**Projet éolien "Les Martys" sur la commune des Martys
déposé par la société Ostwind**

**Avis de l'Autorité environnementale
sur le dossier présentant le projet et comprenant l'étude d'impact
(articles L122-1 et suivants du Code de l'environnement)**

Avis émis le : 24 août 2020

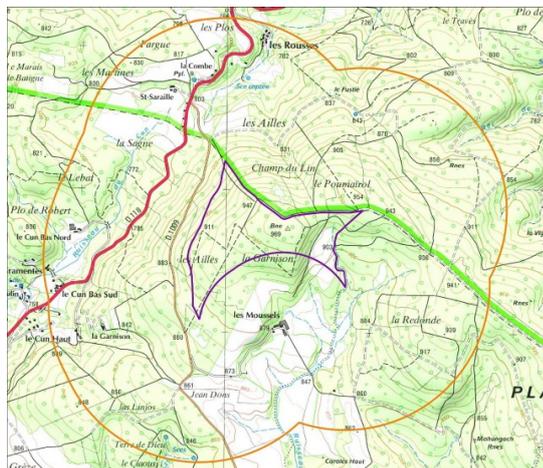
Différentes aires d'études ont été définies, ainsi que leur périmètre. La seule aire d'étude représentée sur la majorité des cartes est la plus réduite : la zone d'implantation potentielle. Le périmètre de cette zone suit des limites « réglementaires » restreintes (département, éloignement réglementaire aux habitations), sans logique environnementale et l'étude ne traduit pas l'ensemble des enjeux au-delà de cette limite.

La MRAe souligne qu'il est important que l'étude traduise les résultats de ses inventaires sur une surface suffisamment étendue et qu'elle englobe les éléments marquants constituant les milieux les plus proches, pour pouvoir affirmer qu'elle caractérise l'ensemble des enjeux du site et pour qu'elle puisse justifier du moindre impact de l'implantation retenue.

En conséquence, la MRAe estime que l'état initial et sa représentation cartographique ne rend pas compte de l'ensemble des enjeux du secteur, en particulier pour les espèces volantes et notamment au nord de l'aire d'implantation potentielle.

La MRAe recommande de compléter l'état initial afin qu'il présente des inventaires naturalistes qui rendent compte de la réalité de l'utilisation de l'ensemble du secteur en particulier par les espèces volantes.

Aires d'études redéfinies

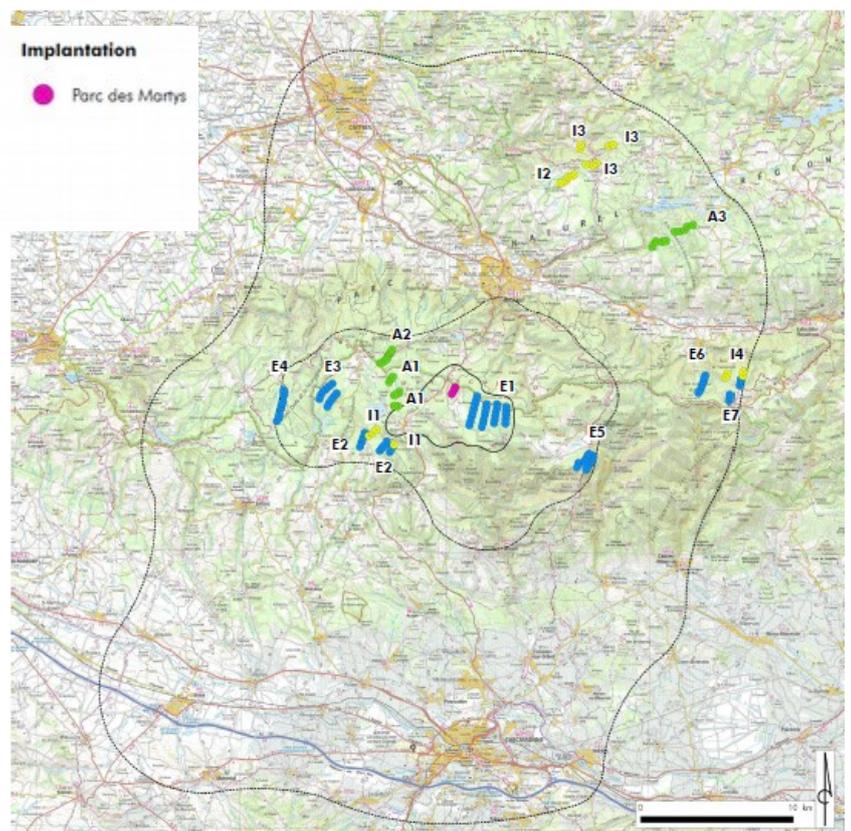
Le projet des Martys est situé au centre d'un secteur dense en parcs éoliens, sur la Montagne Noire. On compte 90 mâts en service, 26 accordés et 21 en construction dans un rayon de 20 km. Malgré la présence de nombreux parcs éoliens construits à proximité ou en cours d'instruction, l'étude n'étaye pas ses analyses en s'appuyant sur les données issues des nombreuses études disponibles.

L'étude des effets cumulés sur la faune volante (oiseaux et chauves-souris) reste très générique et peu argumentée. Elle argue essentiellement de l'éloignement avec les parcs les plus proches (pourtant très proches, 1,6 km avec le parc du Sambrès et moins de 5 km avec cinq autres parcs), sur l'orientation des alignements d'éoliennes et la capacité des oiseaux à éviter les secteurs aménagés dans leurs déplacements.

Les suivis de mortalité des oiseaux et des chauves-souris de parcs voisins sont disponibles. Ceux de trois parcs sont analysés dans l'étude. Les taux de mortalité qui sont donnés ne permettent pas de conclure valablement sur l'impact² des parcs suivis. Le volet consacré aux chauves-souris détaille davantage les données disponibles et montre déjà des incidences fortes sur les chauves-souris sur ce secteur, y compris sur le groupe des noctules particulièrement patrimonial.

La MRAe recommande de préciser le contenu des études et les résultats de suivi de mortalité sur lesquelles elle s'appuie (en particulier pour les oiseaux) et sur cette base de reprendre de manière rigoureuse et détaillée l'analyse des effets cumulés sur les oiseaux et les chauves-souris dans ce contexte de très forte densification.
